ACTA No. 03

El Grupo Proyectos a través del Ingeniero Juan Pablo Mejía Galvis, inicia la presentación con un breve resumen introductorio de los aspectos que se esperan sean comentados el día de hoy por parte del formulador y su equipo consultor para el proyecto denominado "CONSTRUCCIÓN DE REDES DE ALCANTARILLADO SANITARIO Y REDES DE ACUEDUCTO PARA EL SECTOR COMPRENDIDO ENTRE LA AVENIDA JUAN FARFÁN, LA CARRERA 11 Y LA CALLE 23 EN EL MUNICIPIO DE ARAUCA DEPARTAMENTO DE ARAUCA", presentado por el municipio de Arauca ante este Ministerio para que fuese validado en el procedimiento a través del mecanismo de Evaluación por Requerimientos:

COMPONENTE PREDIAL

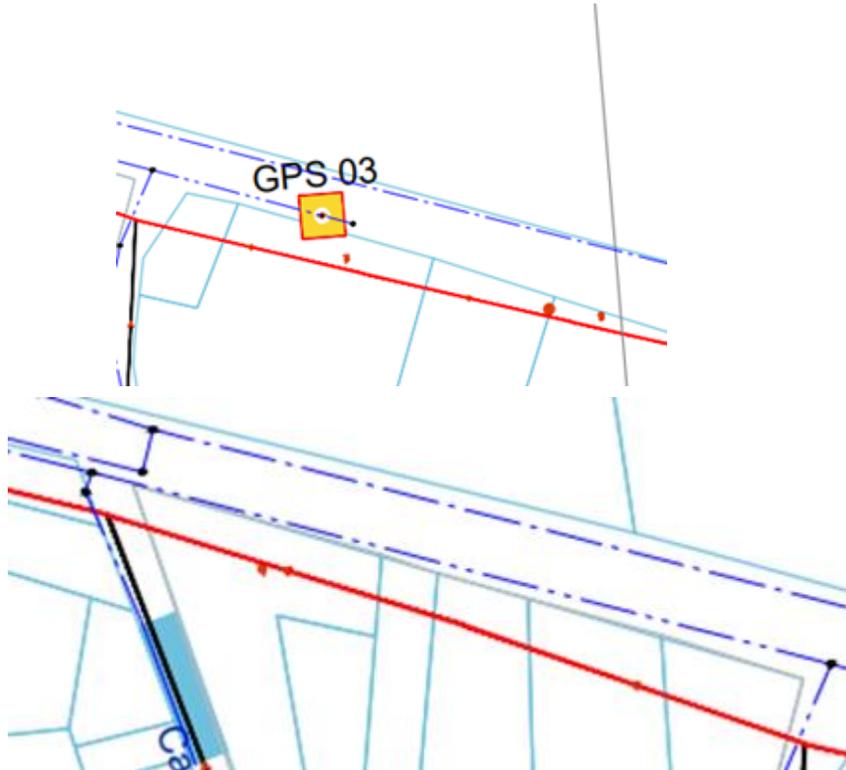
a. El plano predial que se debe aportar para el cumplimiento de los requisitos del componente debe dibujarse sobre una plancha catastral (plancha IGAC) que permita en todo momento la identificación y verificación gráfica de los predios del sector sobre el cual se proyectan las obras del proyecto. Para el caso concreto, se requiere verificar el cumplimiento de esta condición e incluir una observación en el plano en la que conste que el mismo está dibujado sobre la plancha catastral IGAC del sector.

b. Por favor identificar con iconografía y convenciones claras las estructuras y redes proyectadas dentro del plano predial.

En el caso concreto se vislumbra trazados en color azul y rojo que en las convenciones se denominan “RED ACUEDUCTO” y “RED SANITARIA”, favor indicar si se trata de redes EXISTENTES o PROYECTADAS e incluirlo explícitamente así en las convenciones.

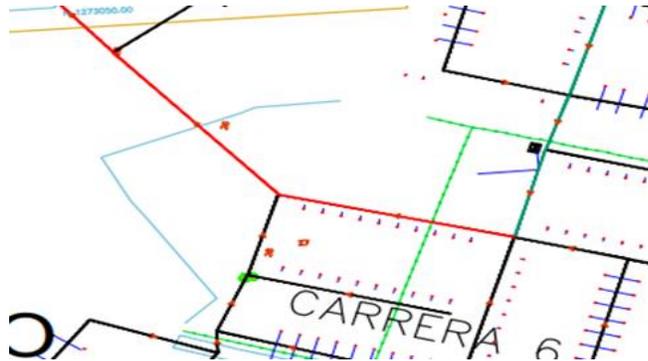
En el caso objeto de estudio existen tramos del trazado de red sanitaria que aparentemente intervienen predios privados, como se muestra a continuación:

En esos casos favor verificar y corregir si son detalles de dibujo, o en caso contrario, incluir una tabla de datos identificadores si se van a afectar predios privados por el trazado de tubería.

d. Si el proyecto contempla líneas de conducción sobre vías públicas, indicarlo así explícitamente e incluir cual es el nombre de la calle, carrera o zona pública por la que discurre las líneas de conducción sin intervenir predios privados.

Existen tramos del trazado de tubería en donde no se clarifica el nombre o nomenclatura de la vía o zona pública por donde discurren las mismas:
